原子力安全委員会委員長 松浦祥次郎 様

## 宮城県沖地震に際して耐震設計審査指針改定に関する緊急の申し入れ

若狭連帯行動ネットワーク

O.P. - 8.6mの岩盤表面の地震動(はざとり波)の応答スペクトル

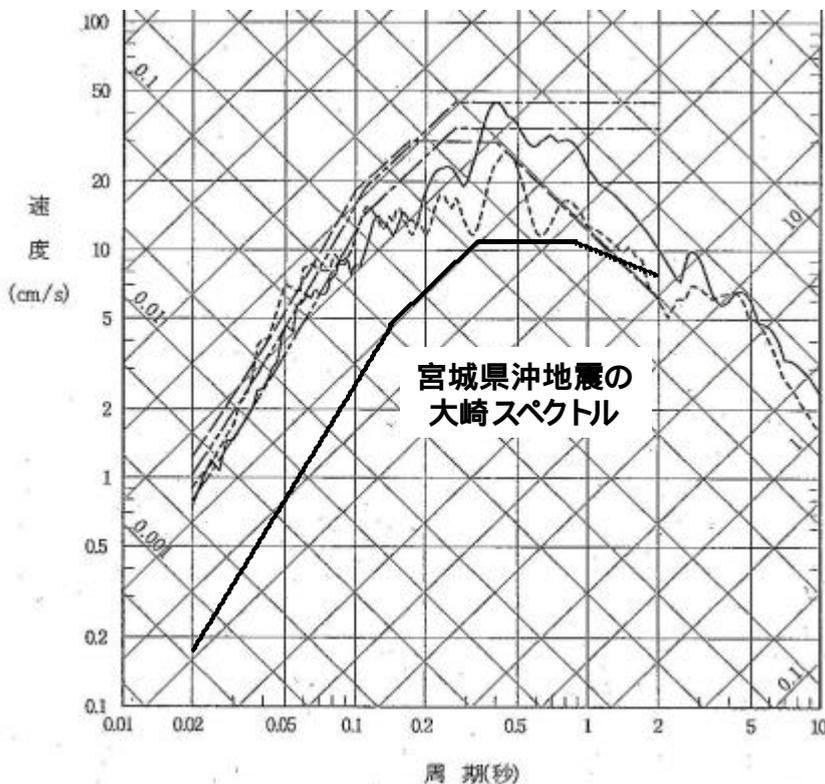
4. 今回のプレート境界地震だけでなく、宮城県沖のスラブ内地震や新潟県中越地震(内陸地震)でも強い短周期地震動が地表で観測されています。しかし、短周期地震動の現在の評価法に問題があることは明らかです。マグニチュード7.2、震央距離73kmの今回の宮城県沖地震に対応する大崎スペクトルを試算すると下図のようになり、観測地震動による応答スペクトルとは短周期側で1桁程度の差が生じます。なぜ、このような差が生じたのか、その理由を明らかにして下さい。今回の経験に基づき、プレート境界地震、スラブ内地震、内陸地震による短周期地震動の応答スペクトルの評価法を根本的に改めて下さい。
